POLITECNICO DI TORINO

Torino, 5 giugno 2012

Riquilificazione dell'edificio Ex Centrale Termica presso il Fabbricato 5B della sede di corso Duca degli Abruzzi 24 - Torino

Quesito:

POLITECNICO DI TORINO	
PROGETTO NUOVA SEDE	data 28/4/74
CENTRALE - TERMO- ELETTRICA	dis. 0037a/17d
PIANTA SOLAIO A Q.3,25	inter.

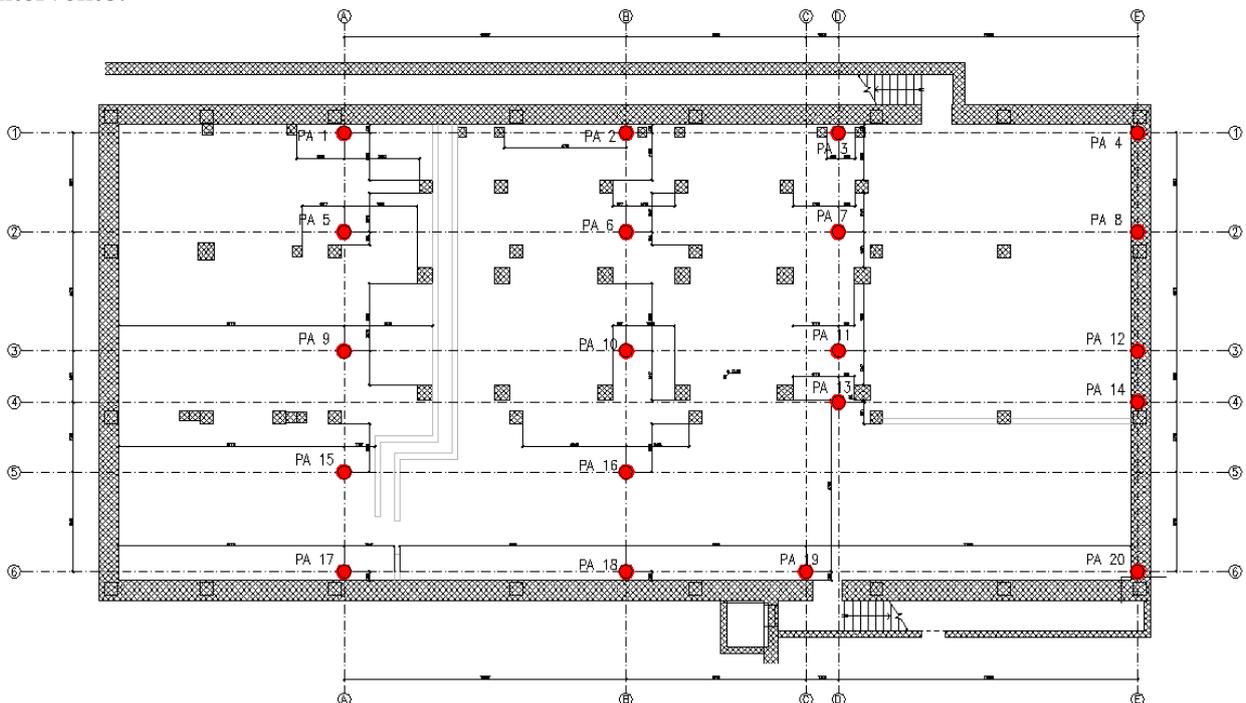
Pertanto si richiedono chiarimenti circa l'effettiva applicazione dell'ipotesi progettuale di nuova costruzione metallica indipendente da quella esistente quando l'intervento strutturale in progetto prevede collegamenti della nuova struttura a quella esistente ed interventi di consolidamento della stessa.

Per quanto concerne il punto c), sul solaio di piano terreno secondo quanto indicato nel progetto originale (tavola *solaio quota 325* del 29/04/1954) era previsto un carico utile di progetto di intensità 2000 kg/m^2 (20.0 kN/m^2). Dopo l'intervento, il carico utile sullo stesso solaio viene ridotto a $(2.0 + 4.0) = 6.0 \text{ kN/m}^2$.

L'area del solaio di piano terreno è pari a $(31.80 \times 19.0) = 604 \text{ m}^2$. Riducendo da 20.0 a 6.0 kN/m^2 il carico utile, e considerando la tolleranza del 10% di cui al punto c), il carico globale in fondazione superato il quale risulterebbe obbligatorio l'adeguamento risulta pari a $((20.0 - 6.0) \times 604.0) \times 1.10 = 8456 \times 1.10 = 9302 \text{ kN}$.
